- Gegenstand: 1. Leergewichtsschwerpunktlagen,  
2. Verschlossenes Schlauchstück an der Vakuumpumpe  
3. Handbuchrevisionen  
4. Verriegelungsbolzen der Flügelenden

- Betroffen: Motorsegler DG-400  
W.-Nr. 4 - 1 bis 4 - 228
- Dringlichkeit: Spätestens bis zum 30. Juni 1988
- Vorgang: 1. Durch die Verwendung dünner Fallschirme besteht die Möglichkeit, daß der Pilot etwas weiter hinten sitzt, als bei der Erstellung des Leergewichtsschwerpunktlagen-Diagramms angenommen wurde.

### Modifikation zum leichteren Ausbau der Schwerpunktkupplung

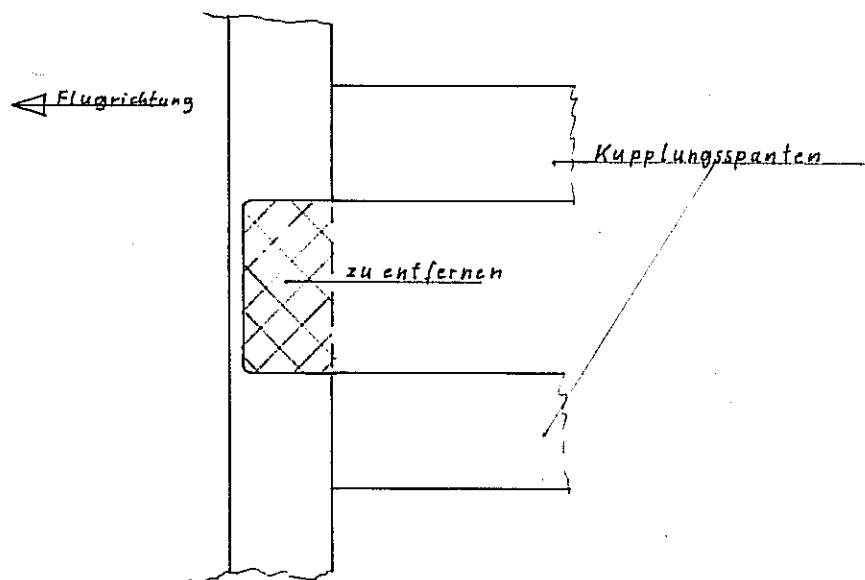
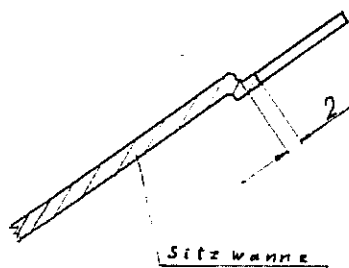
Vorgang: Da die Aussparung für die Kupplung in der Sitzwanne in Längsrichtung relativ knapp ist, kann beim Ausbau der Kupplung versehentlich die Sitzwanne von den Kupplungsspannten gelöst werden.

Maßnahme: Die Aussparung in der Sitzwanne soll gemäß Zeichnung nach vorn vergrößert werden. Dies kann mit einer feinen Raspel oder mit einem Schleifer durchgeführt werden.
